# COMUNE DI VICENZA

# Piano degli interventi - PI

Variante parziale al Piano degli Interventi relativa all'area "Ex Centrale del Latte"  
adottata con deliberazione di Consiglio comunale n.38 del 22/07/2014

## OSSERVAZIONI - ISTRUTTORIE TECNICHE -

Piano degli Interventi - Scheda puntuale degli interventi  
ZTO B15 - "Ex Centrale del Latte"  
MODIFICATA IN RELAZIONE ALLE OSSERVAZIONI

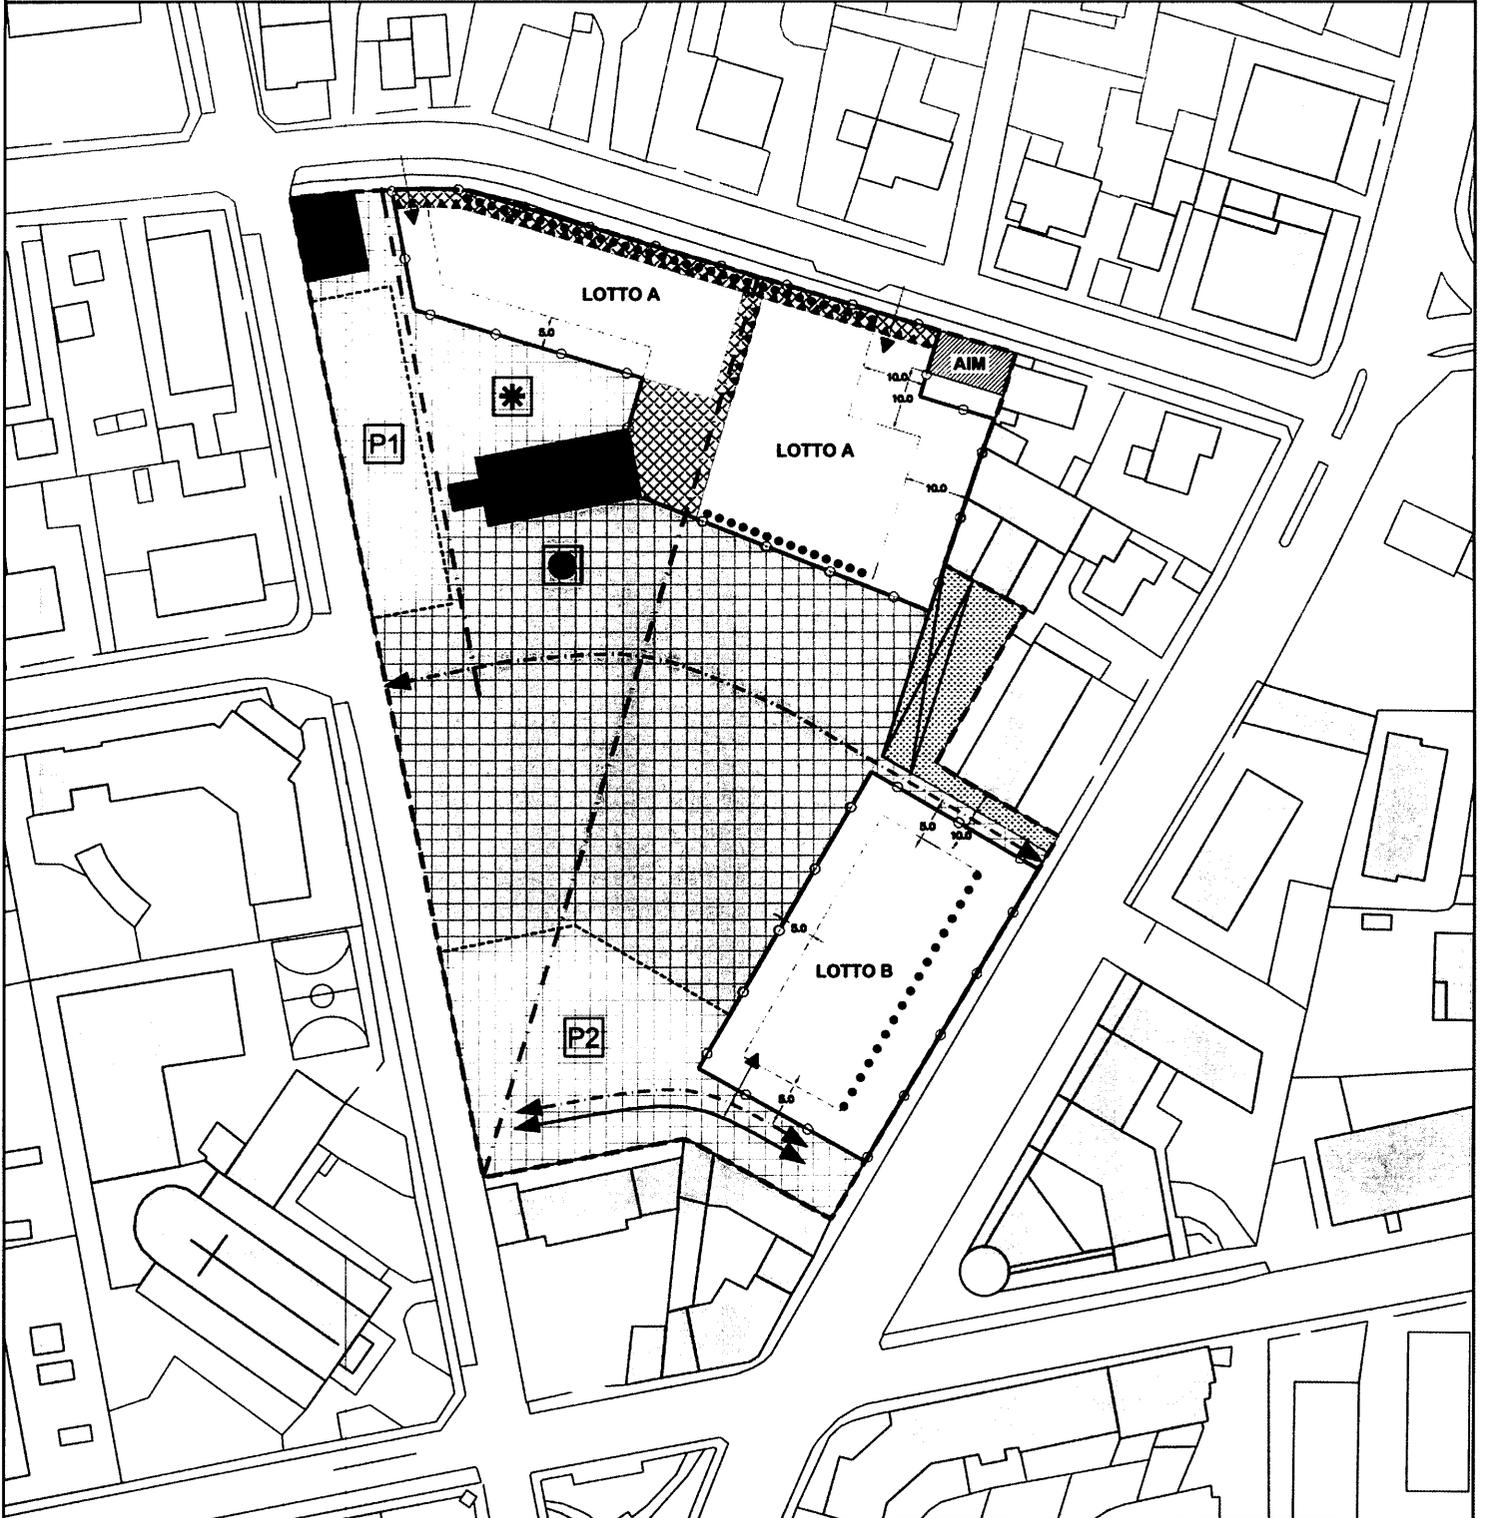
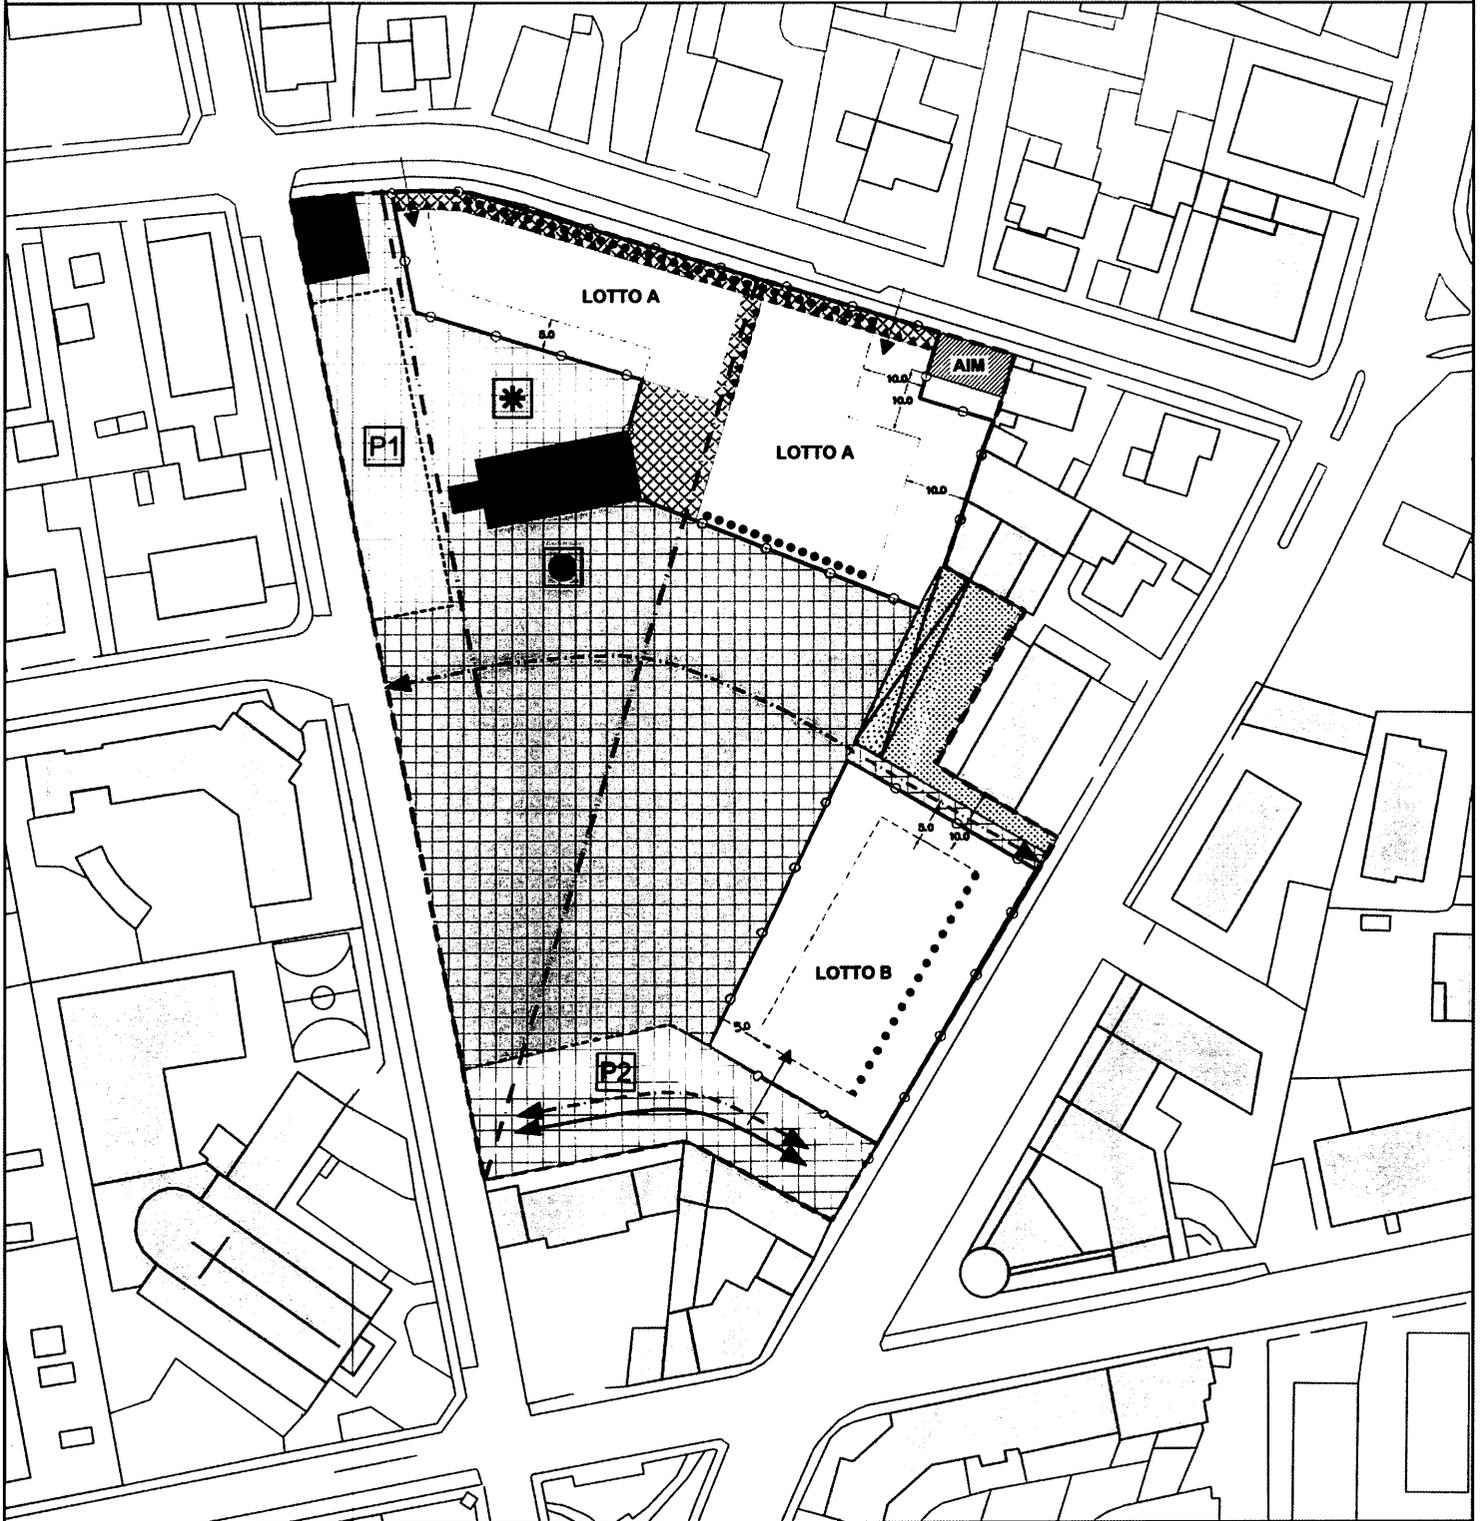
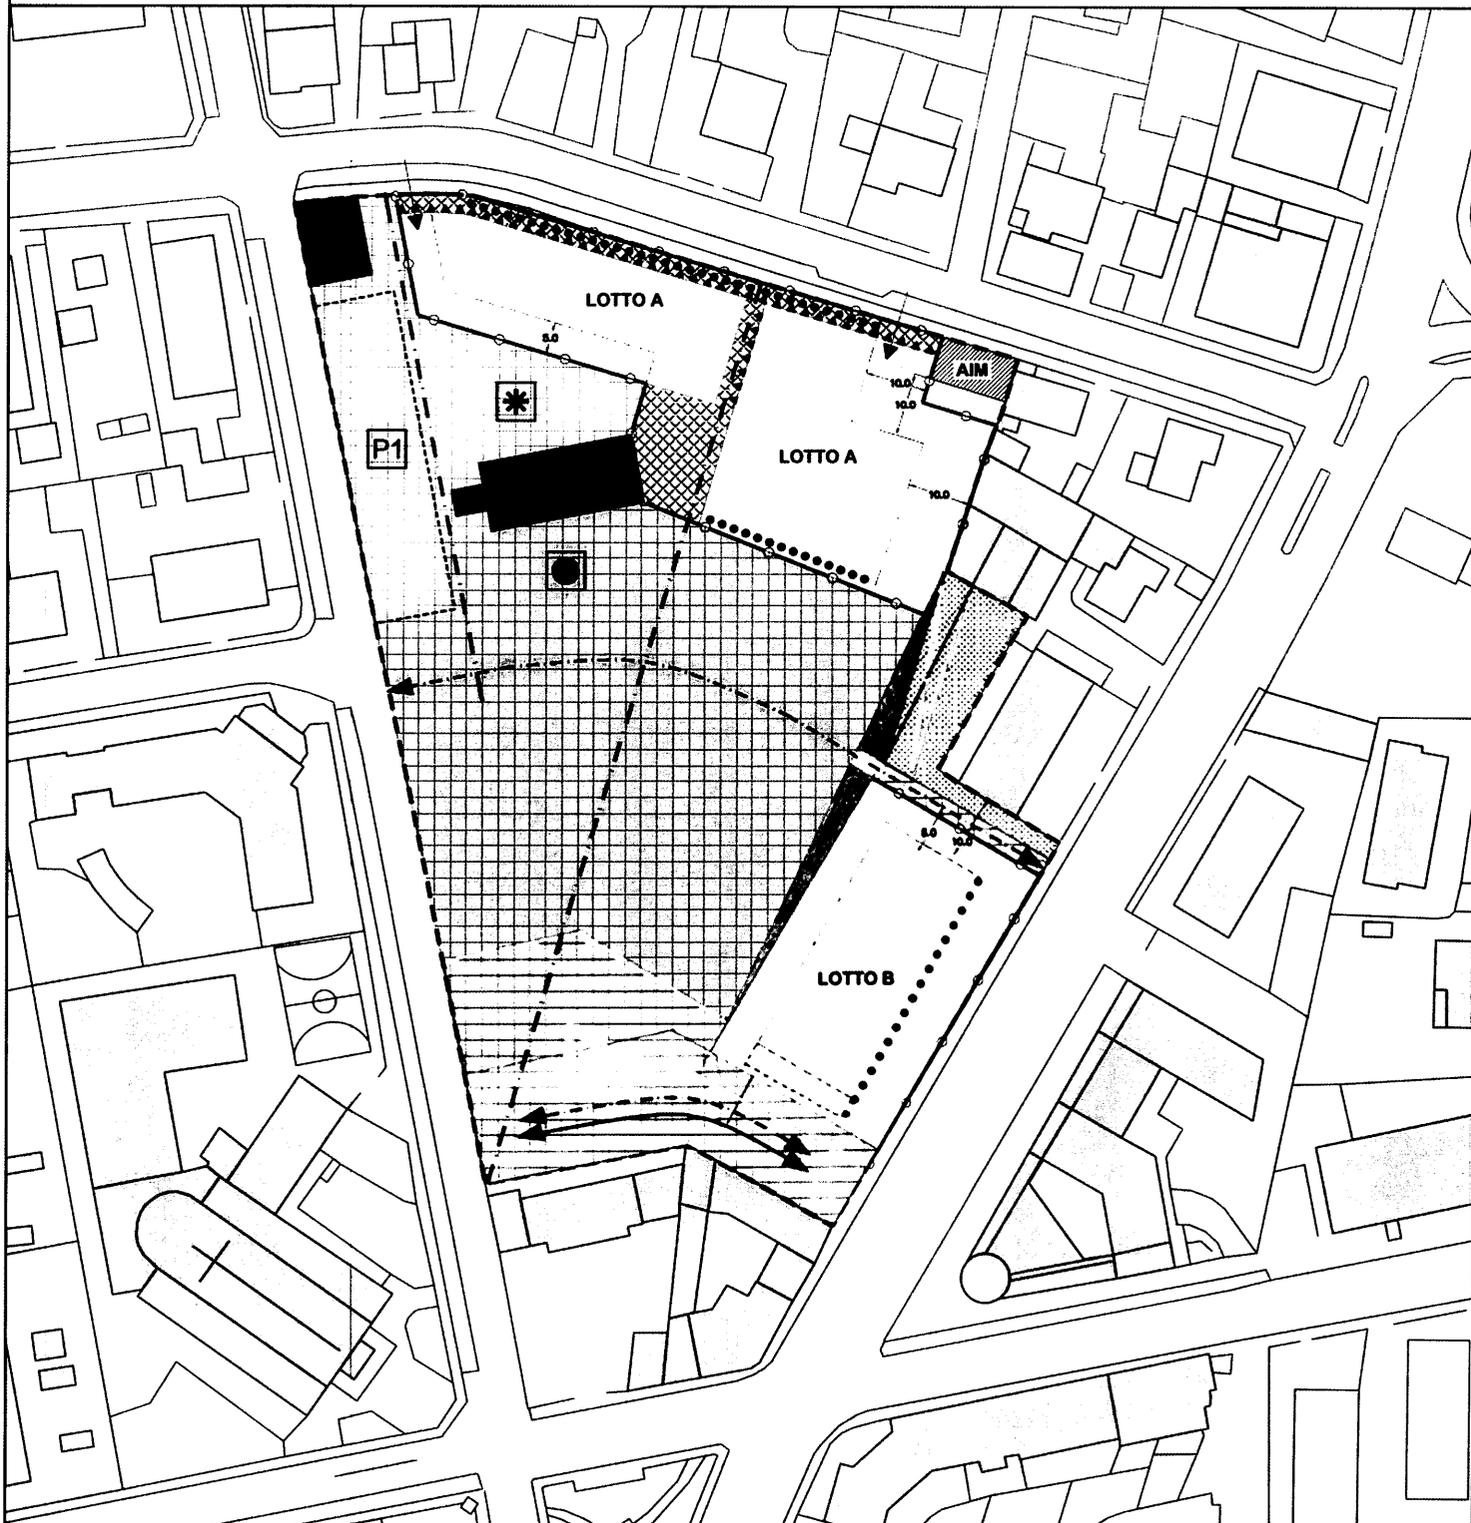
- 2.1 Si propone di modificare forma e dimensione del parcheggio P2, garantendo un numero di posti auto da un minimo di n. 28 fino a n. 30 posti, ciò permette un sensibile ampliamento dell'area a "parco urbano".
- La modifica del parcheggio P2 è ritenuta, inoltre, molto importante per mitigare l'impatto visivo costituito dal parcheggio su via Medici e soprattutto per garantire e facilitare la relazione diretta tra "zona ricreativa" Parrocchiale ed il nuovo parco che altrimenti risulterebbe impedita. Nel caso si decidesse, inoltre, di chiudere la sede auto-veicolare per un tratto di via Medici (dall'attuale ingresso alle Opere parrocchiali fino all'incrocio con via Goito), tale relazione potrebbe essere ulteriormente migliorata.

Si propone pertanto di modificare la "Scheda puntuale degli interventi", disegnando il nuovo parcheggio. La modifica di cui sopra, comporta una leggera riduzione della superficie fondiaria del LOTTO B sul lato sud.

- 2.2** Al fine di far recuperare al LOTTO B parte della superficie fondiaria, sottratta con la modifica di cui sopra, e rendere più razionale il "nuovo box auto nel lotto di proprietà comunale" prospiciente via M. Grappa, si propone di modificare la "Scheda puntuale degli interventi" come indicato nel disegno (vedi allegati).

Alle Osservazioni si allegano tre tavole grafiche: allegati n. 1, n. 2, n. 3.

- Per mitigare l'impatto visivo costituito dal parcheggio su via Medici e per garantire e facilitare la relazione con la zona ricreativa parrocchiale e il parco, si propone di modificare la forma e dimensionamento del parcheggio P2, garantendo un numero di posti auto tra 28 e 30 posti, permettendo un ampliamento del parco (come da ALLEGATO N.2 e N. 3). Tale modifica implica una diminuzione della superficie fondiaria del Lotto B sul lato sud (come da ALLEGATO N.2 e N. 3).
- Al fine di recuperare la superficie fondiaria di cui sopra, e rendere più razionale il "nuovo box auto nel lotto di proprietà comunale", si propone di ampliare il Lotto B sul lato est, riducendo di conseguenza il parco (come da ALLEGATO N.2 e N. 3).

La proposta avanzata comporta una modifica sostanziale alla scheda puntuale, che, oltre a non essere migliorativa rispetto a quanto previsto dalla scheda adottata, non può essere accolta in sede di osservazione senza una riadozione della variante urbanistica.

Si ritiene **NON ACCOGLIBILE** l'osservazione implicando modificazioni sostanziali alla scheda adottata che comporterebbero una riadozione della variante urbanistica.
